MSC TECHNICAL NEWS

No. M7700-72-9611

7733/35/36グループ UART2 受信時の割り込み要求不具合

図1 UART2、クロック非同期シリアルI/Oモード受信時の関連レジスタの初期設定例 (暫定対策)

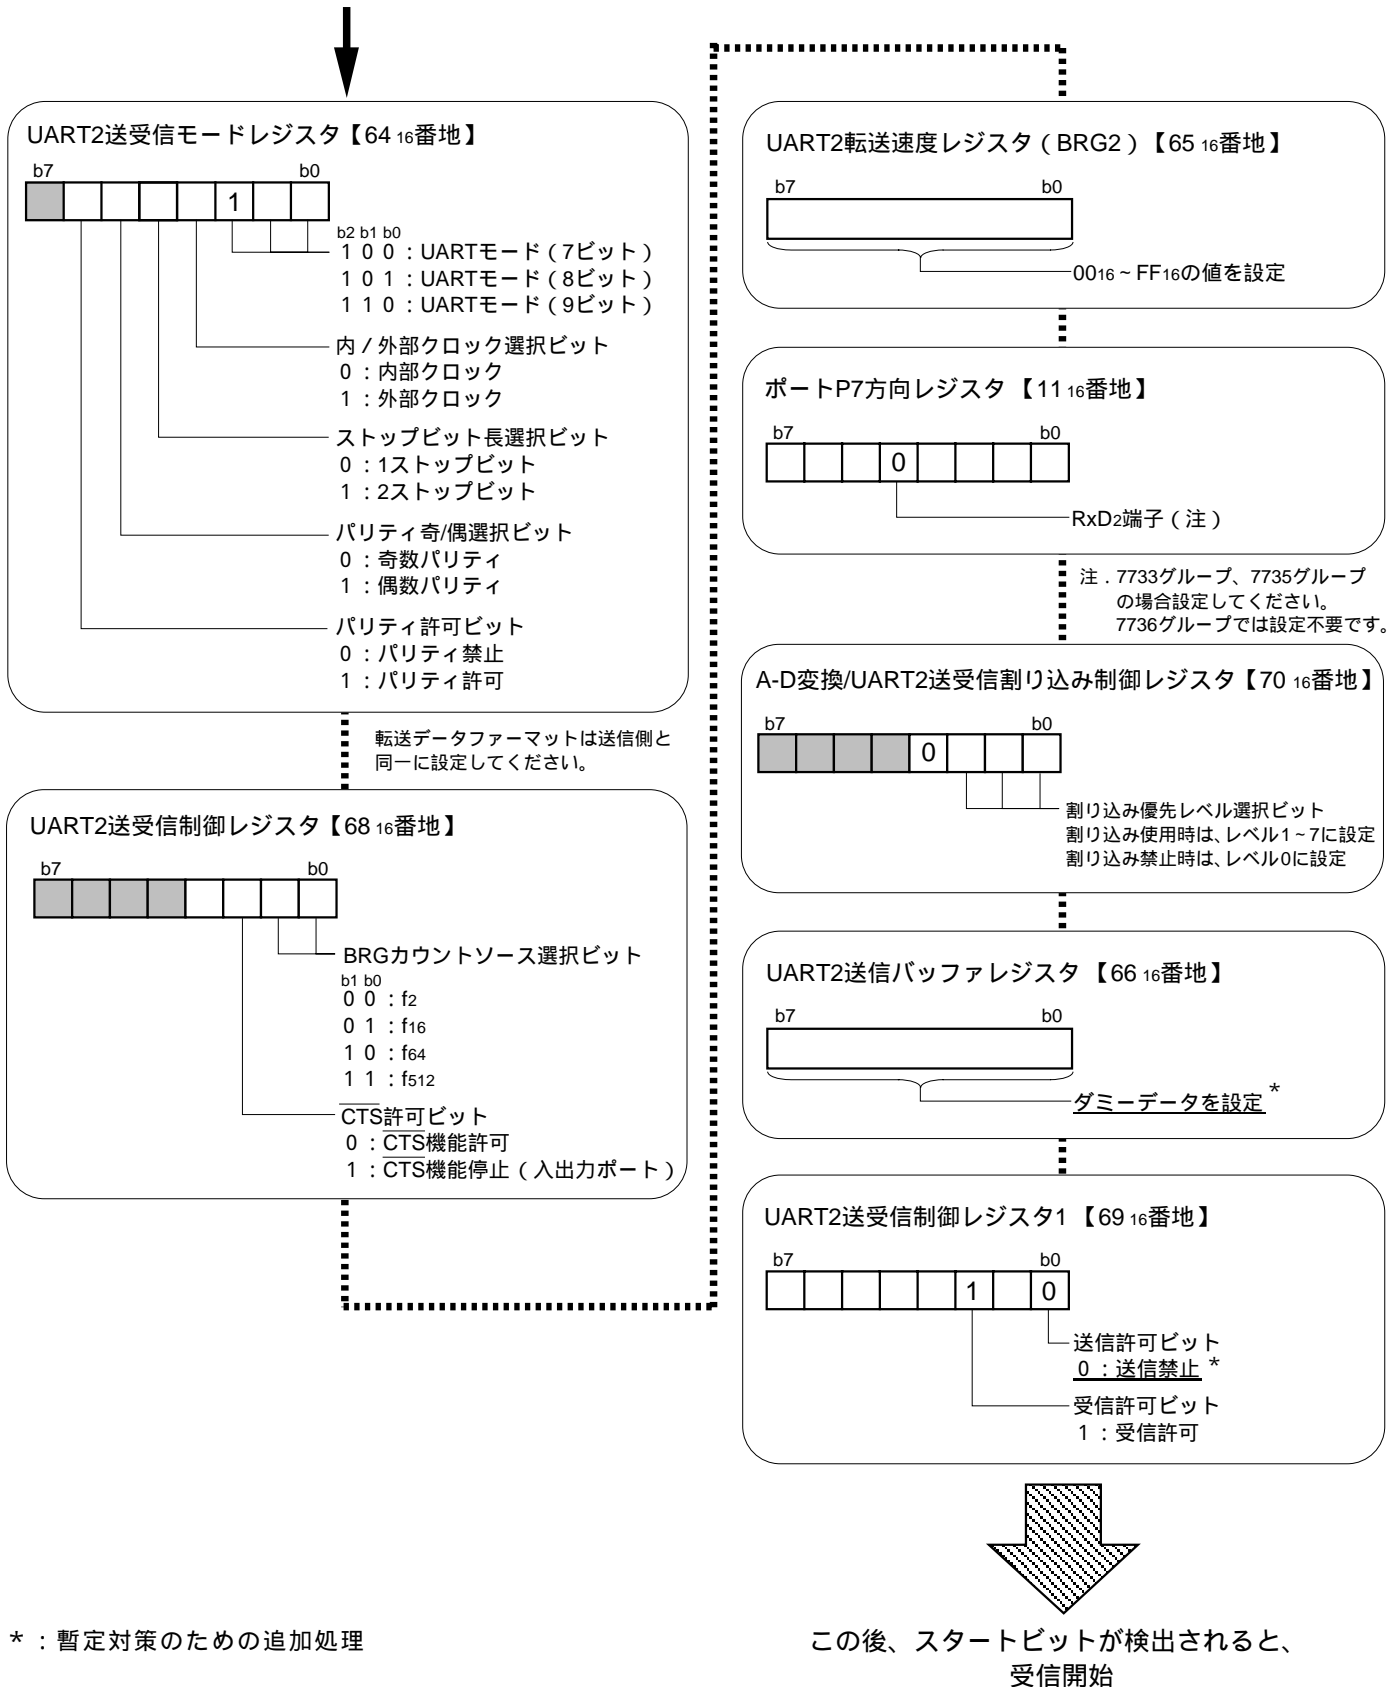
UART2のクロック同期形シリアルI/O及びクロック非同期形シリアルI/O(UART)での受信実行時において、受信完了時、UART2送受信割り込み要求が発生しません。したがって、このときA-D変換/UART2送受信割り込み制御レジスタの割り込み要求ビット(70₁₆番地のビット3)は“1”にセットされません。

- a. (1)と同様にソフトウェアで受信完了フラグをポーリングして受信完了を検出する。
- b. 受信許可ビットに“1”をセットする直前に、送信バッファレジスタにダミーデータを設定する。ただし、送信許可ビットが“0”であることが必要(図1.参照)。

* : 暫定対策のための追加処理
